**OGGETTO: Osservazioni al progetto “Nuovo Ponte sul
fiume Arno e relativi collegamenti viari tra lo svincolo del
SGC Fi-Pi-Li di Lastra a Signa e di Signa”**

Prima osservazione: Riduzione dell'area sottratta a parco

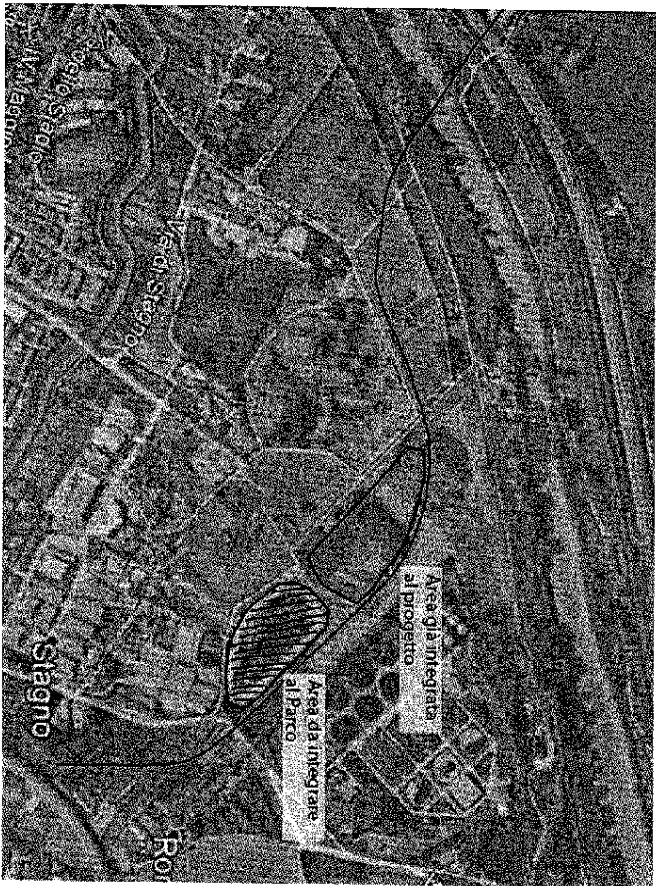
Si chiede, in sede di progettazione definitiva, di modificare i raggi di curvatura delle due curve del segmento 2 del tracciato P1 della nuova viabilità, in modo da prevedere:

- dal punto di sopraelevazione in argine del viadotto nel Segmento P1-17 al Segmento P1-24, una maggiore fascia di rispetto con il parallelo percorso ciclo-pedonale, al fine di realizzare una fascia alberata di dimensioni significative con una profondità di almeno venti metri per abbattere in modo sostanziale le criticità ambientali che derivano dal traffico veicolare della nuova viabilità e riportare la qualità dell'aria lungo il percorso ciclo-pedonale ad un alto livello di salubrità (non essendo sufficienti, a questo scopo, le sole barriere anti-rumore opportunamente già previste);

- il conseguente spostamento di questa parte di tracciato il più possibile verso il fiume Arno così da ridurre l'area sottratta a parco;
- una maggior tutela dell'area umida antistante e la valorizzazione della qualità di percorso fondativo che il Piano Strutturale di Lastra a Signa assegna al medesimo percorso ciclo-pedonale.
